## 山中湖自転車・歩行者道 景観検討委員会 第2回委員会資料

平成24年8月2日

山梨県  
国土交通省

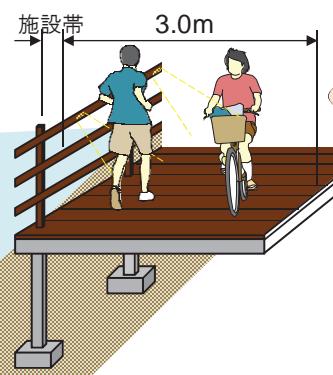
② 高欄は天端(笠木)を鋼製か木、下(横桿)をワイヤータイプにするなど透過性のよいもので眺望を妨げない工夫を。

③ 高欄の高さを低くする。または、自転車・歩行者道の計画高さを護岸より1段下げるなど、車道や駐車場から湖への眺望に配慮した工夫を。

④ 下部はコンクリートでよいが、支柱を湖側より奥に設置するなど、目立たない工夫を。

① 湖上から見た景観にも配慮すべき。

⑤ 夜間照明を高欄照明にする場合に眩しくならない工夫を。(子供の目の高さを避ける、間接照明とするなど)

⑥ 歩行者が立ち止まり、湖を見られる休憩スペース・植栽等の検討を。

⑦ 自転車・歩行者道の幅員を広げても良いのではないか。

⑧ ゾーン毎に構造等を使い分けるなどしても良いのではないか。

# ①湖上からみた景観にも配慮

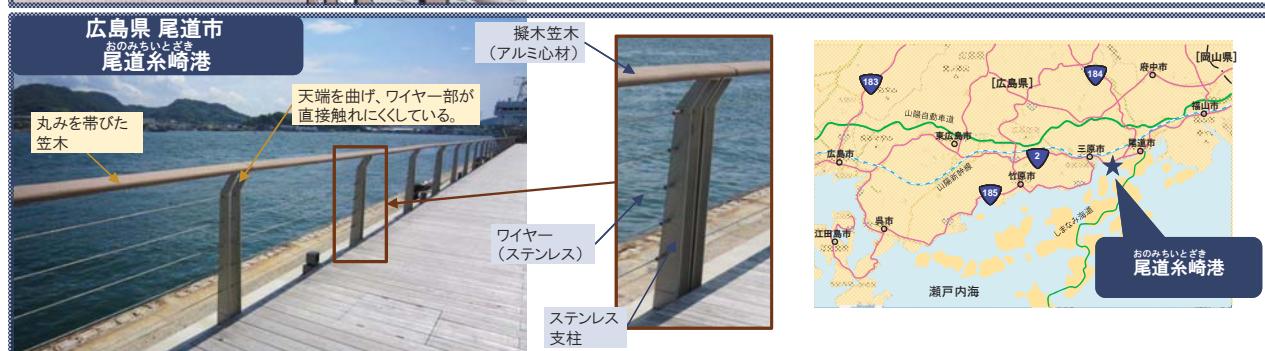
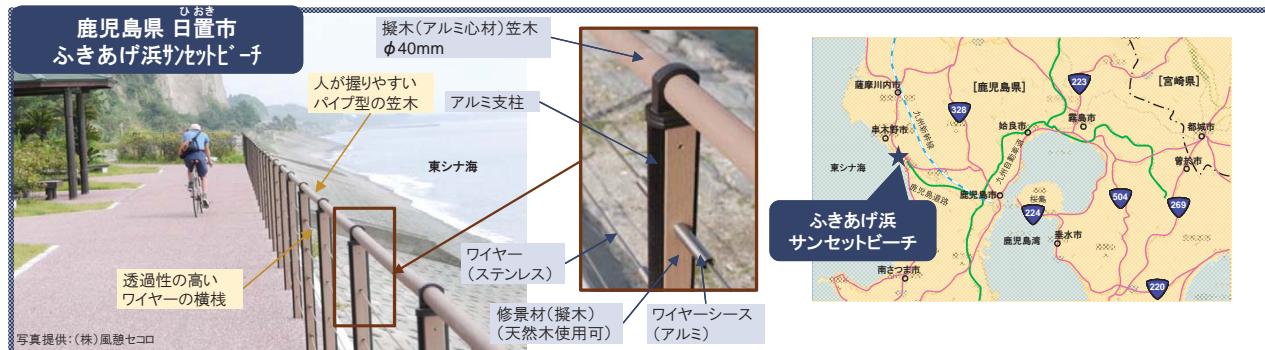
自転車・歩行者道全体の構造を目立たなくする対応を検討

■湖上からの視界に入る要素と対応方針

高欄	できるだけ透過性の高いものを検討し、目立たなくする (意見②への対応を参照)
下部工（支柱）	支柱をできるだけ奥に設置するなどの工夫により、目立たなくする (意見④への対応を参照)

### ③計画高を護岸より1段下げる

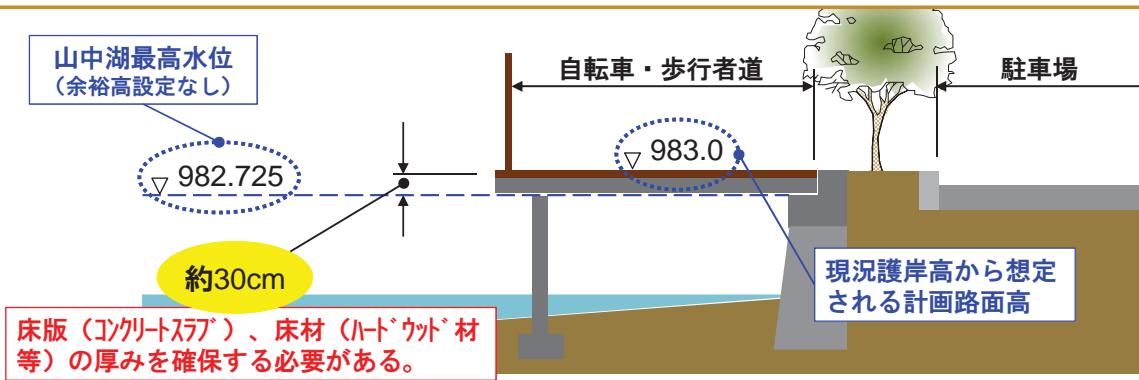
中山湖最高水位と湖岸高の関係から、自転車・歩行者道の路面高を下げるることは困難。

中山湖には計画高水位の設定ではなく、貯留権に基づいた上限の水位を「最高水位」としている。

このため、一般的な河川のように水位に対する余裕高(堤防の余盛高、橋桁の桁下空間等)の設定はない。なお、工作物の設置においては貯水容量を侵さないことや、その他の構造は「工作物設置許可基準(平成10年1月 治水課長通達)」を準用する。

### ③高欄の高さを低くする

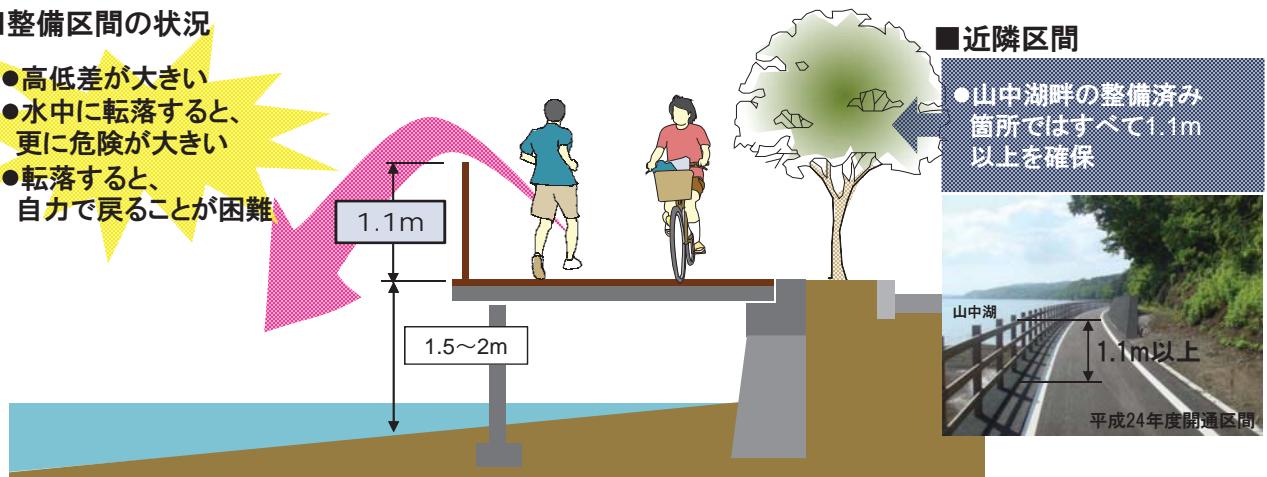
中山湖自転車・歩行者道では路外が危険であるため、柵高1.1mを確保

- 高低差が大きい
- 水中に転落すると、更に危険が大きい
- 転落すると、自力で戻ることが困難

- 中山湖畔の整備済み箇所ではすべて1.1m以上を確保

路外が危険な区間などで歩行者等の転落を防止するために必要と認められる区間には転落防止柵を設置するものとする。

この場合の柵高は、「成人男子の重心」「成人男子が自転車に乗った場合の重心」の双方から求めた高さにより、1.1mを標準 [防護柵の設置基準(平成16年3月31日 道路局長通達)]に設定している。

なお、柵高0.8m程度のものは、歩行者の横断防止を目的としたものであり、転落防止機能を有するものではない。中山湖自転車・歩行者道では、路外は湖に面しており、転落時の危険が大きいことから、転落防止を目的とした柵高として1.1mの確保が必要である。

## ④下部工は目立たない工夫を

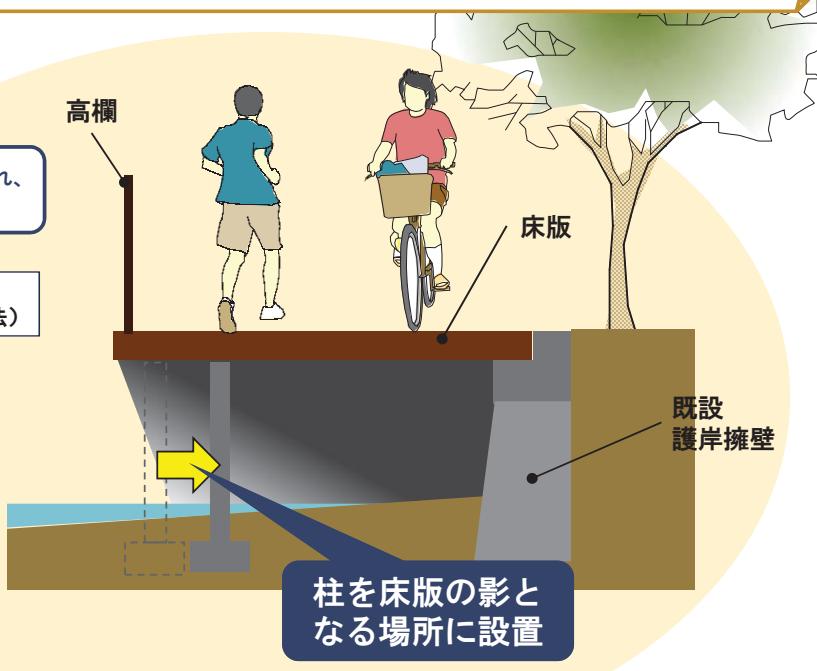
- ・下部工(支柱)は出来るだけ湖側より奥に設置し、床版の影となる場所に設置

事例に挙げた「モールドスター工法」とは樹脂を用いた化粧型枠により、コンクリート表面に種々のデザインを与えるもの。写真は擬似的なハツリ加工により、部材表面に自然な陰影を生じさせ、明度を抑えた事例。

# 意見への対応方針（まとめ）

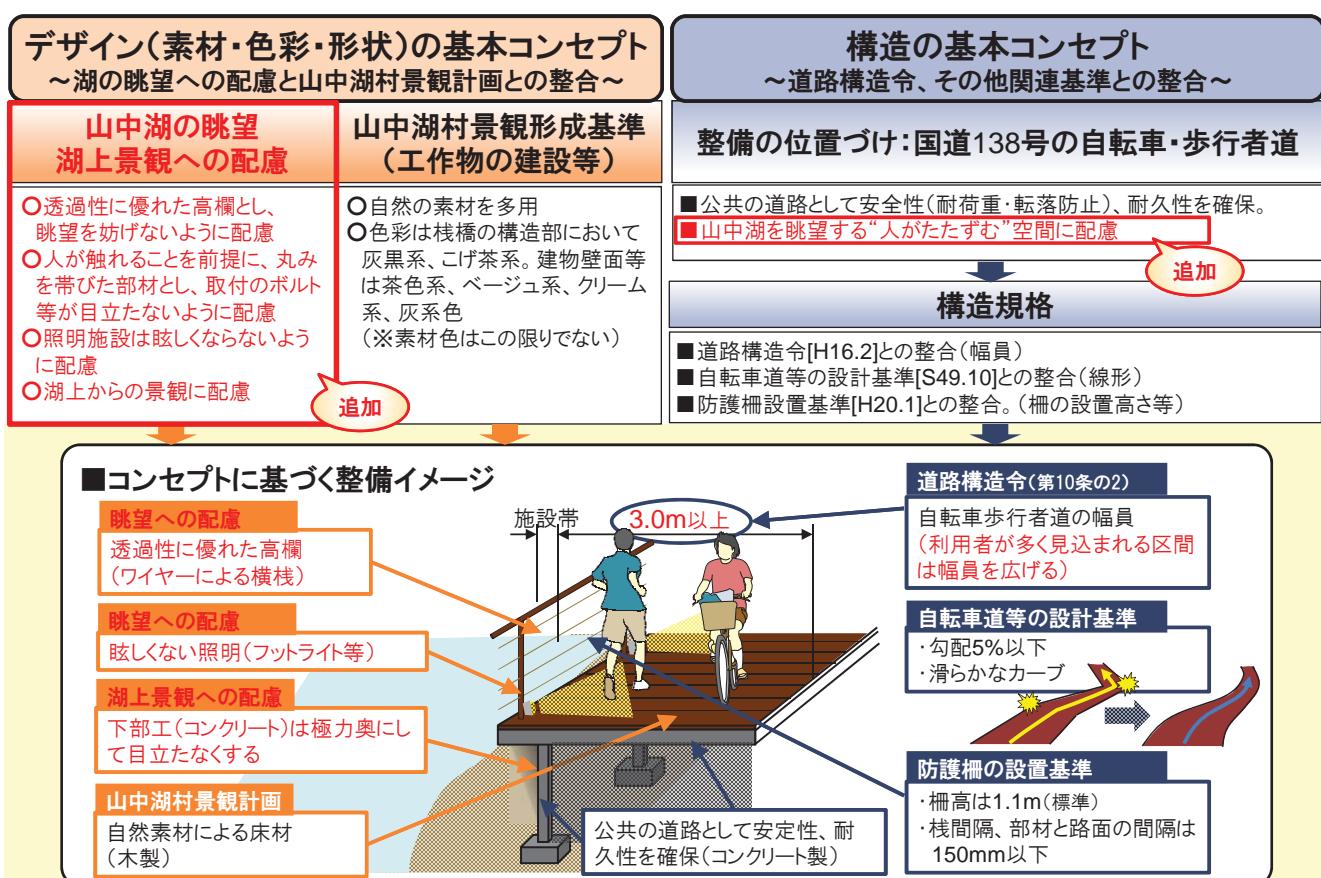
■分類	■意見	■主な対応方針(案)	●:意見を踏まえ対応 ×:対応困難 ○:設計時に検討
湖上景観	① 湖上から見た景観にも配慮すべき。	● 湖上からみた景観にも配慮し、自転車・歩行者道全体の構造を目立たせない対応を検討	●:意見を踏まえ対応
眺望	② 高欄には天端(笠木)を鋼製か木、下(横桟)をワイヤータイプにするなど透過性のよいもので眺望を妨げない工夫を。	● 高欄はできるだけ透過性の高いものを検討 ● 手すりの上部は、丸みを帯びた形状のもので検討 ● 棒間隔は転落防止を考慮し、150mm以下で検討	●:意見を踏まえ対応 ○:設計時に検討
	③ 高欄の高さを低くする。または、自転車・歩行者道の計画高さを護岸より1段下げるなど、車道や駐車場から湖への眺望に配慮した工夫を。	× 湖の最高水位の条件から護岸より下げることは困難 【参考】山中湖最高水位982.725m、護岸高さ約983m × 「歩行者等の転落防止を目的として設置する柵の高さは1.1mを標準とする」との基準より、高欄高さは1.1m	×
下部工	④ 下部はコンクリートでよいが、支柱を湖側より奥に設置するなど目立たない工夫を。	● 湖上からみた景観にも配慮し、下部工の支柱を目立たせない対応を検討	●:意見を踏まえ対応
照明	⑤ 夜間照明を高欄照明にする場合に眩しくならない工夫を。(子供の目の高さを避ける、間接照明とするなど)	● 照明は足下に設置することや間接照明の方法等は、設計時に検討 ● 照明の配置計画は、設計時に検討	●:意見を踏まえ対応 ○:設計時に検討
幅員・スペース	⑥ 歩行者が立ち止まり、山中湖を眺められる休憩スペース・植栽等の検討を。	● 休憩スペース・植栽等は、設計時に検討	●:意見を踏まえ対応
	⑦ 自転車・歩行者道の幅員を広げても良いのではないか。	● 特に人が集まる場所(ゾーン1)は、幅員について設計時に検討	●:意見を踏まえ対応
整備の仕方	⑧ ゾーン毎に構造等を使い分けるなどしても良いのではないか。	● ゾーン毎の使い分けは、設計時に検討	●:意見を踏まえ対応
